Regionalplan Bodensee-Oberschwaben

Teilregionalplan Energie 2025

Erneute Beteiligung (dritte Offenlage) zu den entfallenen Gebieten des zweiten Anhörungsentwurfs gemäß Beschluss der Verbandsversammlung vom 26. September 2025

Planungsdokument nach Abwägung der eingegangenen Stellungnahmen
(Stand: 23.06.2026)

Vorranggebiet Windenergie „Altdorfer Wald - Süd_2“

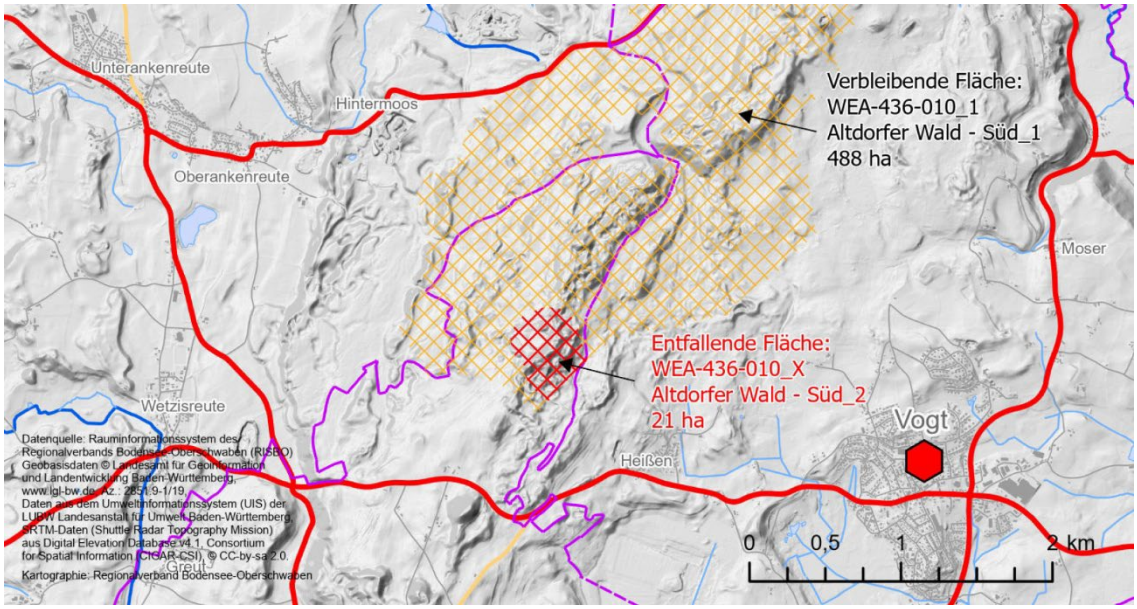
RVBO-ID (Az.)	BE-ID (Nr.)	Anregung	Erläuterung der Abwägung	Abwägung
Regierungspräsidium Tübingen - Höhere Raumordnungsbehörde -				
I.001	850	2.) Wir weisen auf den sehr vorläufigen Stand bzw. Entwurfsfassung der Gut-achten zu Vogel- und Fledermausarten (BFL 2024) für die Vorranggebiete Altdorfer Wald hin, auf deren Grundlage die Flächenkulisse überarbeitet wurde. Uns ist nicht bekannt inwieweit Daten der Naturschutzverbände eingearbeitet wurden. Bzgl. der Großen Bartfledermaus (bzw. Brandtfledermaus, Myotis brandtii) empfehlen wir, wie im Aktenvermerk vom 29.10.2024 dargestellt, um den Standort einzelner Wochenstuben einen Vorsorgeabstand mit 500 Meter Radius einzuhalten.	Die vorliegende Anregung bezieht sich teilweise auf einen neuen Belang, der bislang noch nicht abgewogen wurde oder auf Planinhalte, die sich zwischen dem Entwurf zur 1. Offenlage und dem Entwurf zur 2. Offenlage geändert haben. Geänderte Planinhalte betreffen die Flächenkulisse (s. hierzu Änderungen der Abgrenzung in der Anlage zur Synopse der 1. Offenlage: Vorranggebiete Windenergie Teil B.4, Vorbehaltsgebiete Photovoltaik Teil C.2) sowie Teilbereiche des Textteils und des Umweltberichts. Hinsichtlich dieser Änderungen ergeben sich durch die Anregung neue oder stärker betroffene Belange. Die Abwägung dieser Anregung erfolgt in den Anlagen zur Synopse der 2. Offenlage. Der Regionalverband berücksichtigt aktuell im Zuge der Abwägung der Stellungnahmen aus der Anhörung des Teilregionalplans Energie Hinweise zu Quartieren von Sonderstatusarten Fledermäuse folgendermaßen: In Abstimmung mit den Naturschutzbehörden des Landes Baden-Württemberg müssen dauerhafte Lebensstätten von Fledermäusen folgenden Kriterien genügen. Es müssen aktuelle oder dauerhaft bekannte, fachgutacherlich nachgewiesene und hinreichend qualitätsgesicherte Lebensstätten wie Wochenstuben, Winter- oder Paarungsquartiere von Fledermäusen sein. Als hinreichend aktuell werden Daten eingestuft, die in der Regel nicht älter als fünf Jahre sind. Der Nachweis muss anerkannten wissenschaftlichen Kriterien genügen. Eine reine Beobachtung oder Vermutung von Lebensstätten kann nicht als Beleg gewertet werden. Die Daten müssen punktgenau bzw. räumlich eng abgegrenzt sein. Planungsrelevant im Zuge des Teilregionalplans Energie sind insbesondere Lebensstätten von Fledermäusen, die den Sonderstatusarten, lt. Fachbeitrag der LUBW (2022), zugeordnet werden können. Eine erhebliche Beeinträchtigung kann bei kollisionsgefährdeten Arten durch die bereits in der Praxis etablierten Schutzmaßnahmen der saisonalen sowie	Keine Berücksichtigung

RVBO-ID (Az.)	BE-ID (Nr.)	Anregung	Erläuterung der Abwägung	Abwägung
			situativen Abschaltung von Windenergieanlagen in der Regel bis unterhalb des Signifikanzniveaus gesenkt werden. Das Gutachten der Naturschutzverbände (Untersuchungen zur Fledermausfauna des Altdorfer Waldes (Baden-Württemberg, Deutschland). I. Südlicher Teil (2022-2023), von I. Maier) entspricht nicht diesen Kriterien. Das Gutachten wurde aber der Höheren Naturschutzbehörde vorgelegt und gemäß den Kriterien des RVBO abgewogen. Das Erfordernis einer Reduktion von VRG Windenergie im Altdorfer Wald ergab sich dadurch nicht. Der Regionalverband erkennt die übermittelten Daten vom Fachgutachter des Projektieres (SWU, iTerra) bezüglich einer Häufung an Einzelquartieren von Männchen einer Sonderstatusart als mögliche Paarungsquartiere an. Auf Grund der mehrfachen Beobachtung und auf Grund des Vorhandensein geeigneter Lebensräume wird auf Anraten der Naturschutzbehörden auf Wochenstuben in diesem Bereich geschlossen. Daher sollen die Vorkommen der Männchenquartiere in dieser Konstellation einen Freihaltebereich erhalten. Der Regionalverband stellt auf die Empfehlung der höheren Naturschutzbehörde ab. Hinsichtlich eines potenziellen Verlustes an Fledermauslebensstätten gibt es in der wissenschaftlichen Literatur keine eindeutigen Empfehlungen für Mindestabstände zu bekannten Lebensstätten von Fledermäusen. Die Bandbreite in der wissenschaftlichen Welt ist recht groß. Sie reicht von 200 m bis zu mehreren Kilometern. In der aktuellen Planungsphase des Regionalverbands sind vor allem die Sonderstatusarten des Fachbeitrags der LUBW maßgeblich. Der Regionalverband orientiert sich hierbei in Absprache mit der obersten Naturschutzbehörde vor allem an Folgenden Aussagen: - „Anlagen, die in Kernlebensstätten, insbesondere Quartierzentren baumbewohnender Arten (Wochenstuben und Paarungsquartiere) zuzüglich eines Puffers von 200 m geplant werden, sind dabei in der Regel nicht genehmigungsfähig, da ein Ausgleich nicht gewährleistet werden kann (HURST et al. 2016a).“ s.a. Schutzkonzept Fledermäuse, Frinat 2021 - Die Errichtung und der Betrieb von Anlagen zur Erzeugung

Im Süden des Vorranggebiets Windenergie „Altdorfer Wald – Süd_1“ (WEA-436-010_1) des Teilregionalplans Energie 2025 führten neue artenschutzfachliche Erkenntnisse zum Entfall der Teilfläche „Altdorfer Wald – Süd_2“ (WEA-436-010_X). Laut einem neu vorgelegten Gutachten wurden dort mehrere Lebensstätten einer Fledermaus-Sonderstatusart gemäß Fachbeitrag Artenschutz nachgewiesen, die nach Einschätzung der höheren Naturschutzbehörde als Wochenstuben zu behandeln sind. In Absprache mit der obersten Naturschutzbehörde wurde das Vorranggebiet so reduziert, dass ein Abstand von 200 m um die Lebensstätten freigehalten wird. Die detaillierten Abwägungsergebnisse des zweiten Anhörungsverfahrens zum Teilregionalplan Energie, einschließlich der zugehörigen Erläuterungen sind Anlage 1 zu entnehmen. Die aus der Planung herausgenommene Fläche umfasst 21 ha und liegt in der Gemeinde Waldburg.

Vorranggebiet Windenergie „Aichstetten - Ost_2“

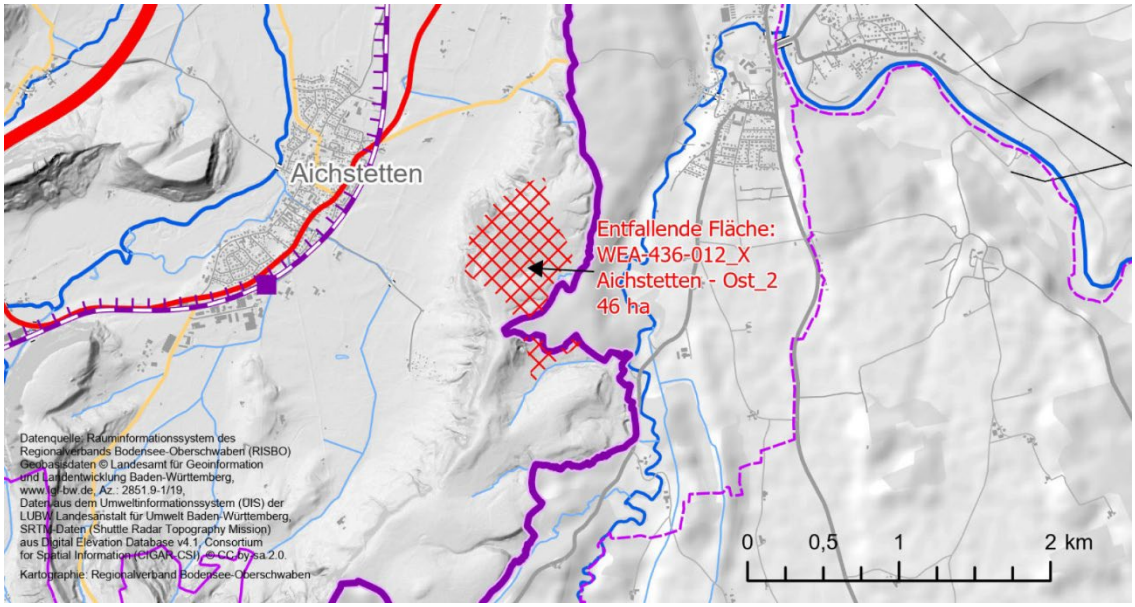
RVBO-ID (Az.)	BE-ID (Nr.)	Anregung	Erläuterung der Abwägung	Abwägung
Regierungspräsidium Stuttgart - Ref. 46.2 (Luftverkehr)				
II.510	1341	• Fläche WEA-436-012, Aichstetten - Ost: Unsere Stellungnahme zur 1. Anhörung wird aufrecht erhalten. Wir gaben bereits bekannt, dass eine luftrechtliche Lösung hinsicht- lich einer Verlegung der Hauptan- und abflugstrecke unwahrscheinlich ist. Die Ab- stände zu VFR-Flugverfahrensflächen hinsichtlich Starts und Landungen des Verkehrs- landeplatzes Leutkirch sind unterschritten. Ausweichmöglichkeiten für Anpassungen der Verfahrensflächen können nicht erkannt werden. Dass auf den Lageplänen die frei- zuhaltende Fläche im Nordosten der Start- und Landebahn als begrenztes Rechteck eingezeichnet ist, ist der Tatsache geschuldet, dass das Kartenmaterial hier endet. In der Realität zieht sich der Konfliktbereich weiter über das Vorranggebiet. Da das Vorrangge- biet ca. 5400 m vom Verkehrslandeplatz Leutkirch entfernt liegt, können Windenergie- anlagen mit einer Höhe von 250 m (und höher) nicht realisiert werden. Diese Vorrangflä- che kann aus unserer Sicht nicht in dieser Form ausgewiesen werden.	Berücksichtigung - Im Zuge der Überarbeitung des Planentwurfs nach der 2. Offenlage des Teilregionalplans Energie wurde das in der Anregung genannte Vorranggebiet Windenergie aufgrund des zivilen Luftverkehrs vollständig aus der Flächenkulisse Windenergie entfernt.	Berücksichtigung

Aufgrund der im zweiten Anhörungsverfahren zum Teilregionalplan Energie von der Luftfahrtbehörde im Regierungspräsidium Stuttgart abgegebenen konkretisierten Stellungnahme wurde das Vorranggebiet Windenergie „Aichstetten-Ost_2“ (WEA-436-012_X) vollständig herausgenommen. Es liegt zu großen Teilen in der An- / Abflugfläche des Verkehrslandeplatzes Leutkirch-Unterzeil. Regionalbedeutsame Windenergieanlagen können nach Auskunft der Luftfahrtbehörde in diesem Einzelfall nicht realisiert werden, v.a. weil die Hauptan- / -abflugstrecke betroffen ist. Die detaillierten Abwägungsergebnisse des zweiten Anhörungsverfahrens zum Teilregionalplan Energie, einschließlich der zugehörigen Erläuterungen sind Anlage 2 zu entnehmen. Die aus der Planung herausgenommene Fläche umfasst 46 ha und liegt in der Gemeinde Aichstetten.

Vorranggebiet Windenergie „Inneringen - Nordost_2“

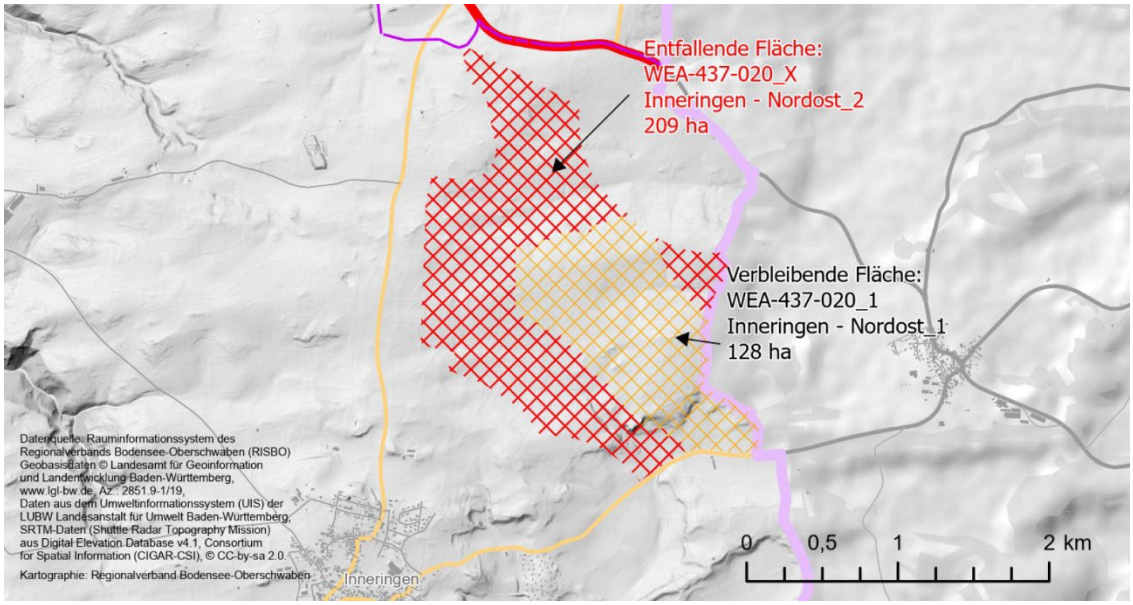
RVBO-ID (Az.)	BE-ID (Nr.)	Anregung	Erläuterung der Abwägung	Abwägung
Bundesamt für Infrastruktur, Umweltschutz und Dienstleistungen der Bundeswehr				
II.580	1386	Fläche WEA-437-020 Inneringen-Nordost (FID 28) Die Flächen liegt innerhalb des Flugbeschränkungsgebietes ED-R 150. Die maximale Bauhöhe beträgt 1219 m über NHN. Zudem liegt die Fläche teilweise [Inhalt anonymisiert] . Daher kann der Fläche nur bis zur ursprünglichen Größe der Konzentrationszone für Windenergienutzung des Gemeindeverwaltungsverbands Laucherttal zugestimmt werden. Flächen außerhalb [Inhalt anonymisiert] können zugestimmt werden, ebenso einer Erweiterung südöstlich innerhalb [Inhalt anonymisiert]	Das Vorranggebiet Windenergie WEA-437-020 Inneringen-Nordost wurde aufgrund von Belangen der Bundeswehr verkleinert. Die neue Abgrenzung des Vorranggebiets ist der Raumnutzungskarte des Entwurfs zum Satzungsbeschluss zum Teilregionalplan Energie zu entnehmen; die Ergebnisse der Umweltprüfung sind der Anlage 1 zum Umweltbericht des Entwurfs zum Satzungsbeschluss Teilregionalplan Energie zu entnehmen. Die in der Stellungnahme genannte Bauhöhenbeschränkung führt nicht zu einem Ausschluss des verbleibenden Teils des Vorranggebiets gemäß Planungskonzept, da Windenergieanlagen von mind. 300 m Gesamthöhe flächendeckend im verbleibenden Teil des Vorranggebiets möglich sind.	Berücksichtigung

Aufgrund der im zweiten Anhörungsverfahren zum Teilregionalplan Energie von Seiten der Bundeswehr abgegebenen konkretisierten Stellungnahme wurde das Vorranggebiet Windenergie „Inneringen-Nordost_1“ (WEA-437-020_1) verkleinert. Details zum Grund der Verkleinerung können aufgrund der Geheimhaltungspflicht nicht genannt werden. Die Abwägungsergebnisse des zweiten Anhörungsverfahrens zum Teilregionalplan Energie, einschließlich der zugehörigen Erläuterungen sind Anlage 3 zu entnehmen. Die aus der Planung herausgenommene Fläche umfasst 209 ha und liegt in der Gemeinde Hettingen.

Vorbehaltsgebiet Photovoltaik „Glashütte - West_2“

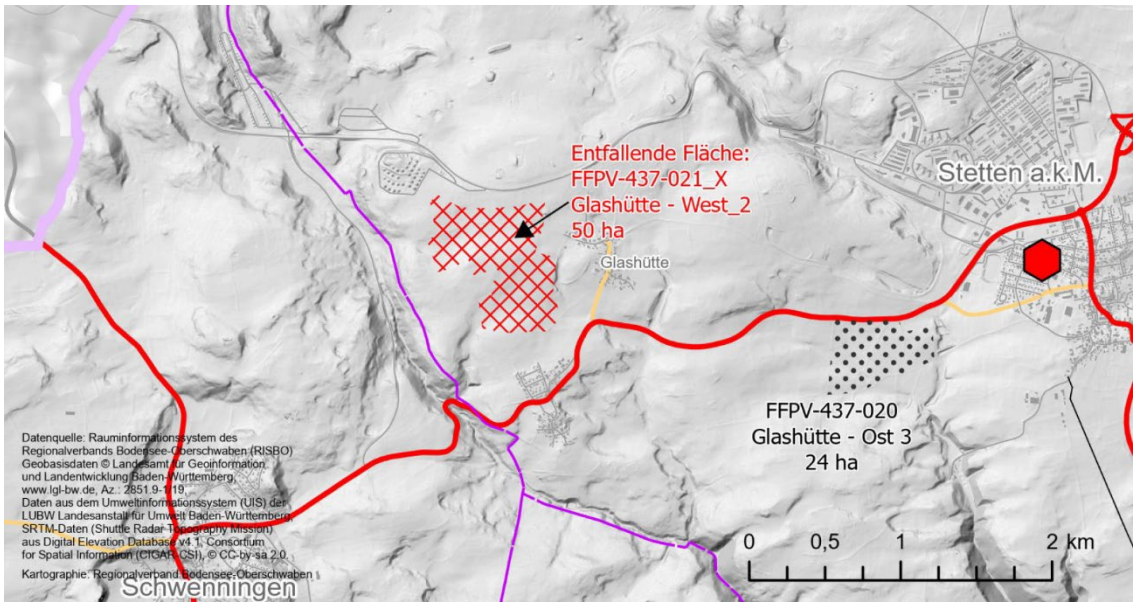
RVBO-ID (Az.)	BE-ID (Nr.)	Anregung	Erläuterung der Abwägung	Abwägung
Bundesamt für Infrastruktur, Umweltschutz und Dienstleistungen der Bundeswehr				
II.580	1369	Fläche FFPV-437-021 Glashütte-West Die Fläche liegt im Schutzbereich Munition. Hier wird es zu einer Ableh- nung kommen. Anlagen zur Energiegewinnung aus Sonnenenergie sind, wenn bei Ausfall der Anlage die Versorgungssicherheit gegeben ist und ein Mindestabstand von 270 m eingehalten werden kann, in Gruppe III der zsO einzustufen. Ist der dauerhafte Aufenthalt von Personen für den Betrieb der Anlage erforderlich, ist die Anlage in die Gruppe IV der zsO gemäß Bezug 2 einzustufen. Daraus resultiert gem. der Regelung, dass verschiedene Muniti- onslagerhäuser zu dem zu schützenden Objekt „PV-Anlage“ mindestens ein Schutzabstand von 520m einzuhalten ist.	Das in der Stellungnahmen genannte Vorbehaltsgebiet wird aufgrund der beschriebenen Restriktionen aus der Flächenkulisse Photovoltaik gestrichen.	Berücksichtigung

Die o.g. konkretisierte Stellungnahme der Bundeswehr hat zur vollständigen Herausnahme des Vorbehaltsgebiets Photovoltaik „Glashütte-West_2“ (FFPV-437-021_X) geführt. Es liegt in einem Schutzbereich Munition, was gemäß den Angaben der Bundeswehr zu einer Ablehnung einer Freiflächen-Photovoltaikanlage führen würde. Die detaillierten Abwägungsergebnisse des zweiten Anhörungsverfahrens zum Teilregionalplan Energie, einschließlich der zugehörigen Erläuterungen sind Anlage 4 zu entnehmen. Die aus der Planung herausgenommene Fläche umfasst 50 ha und liegt in der Gemeinde Stetten a.k.M..
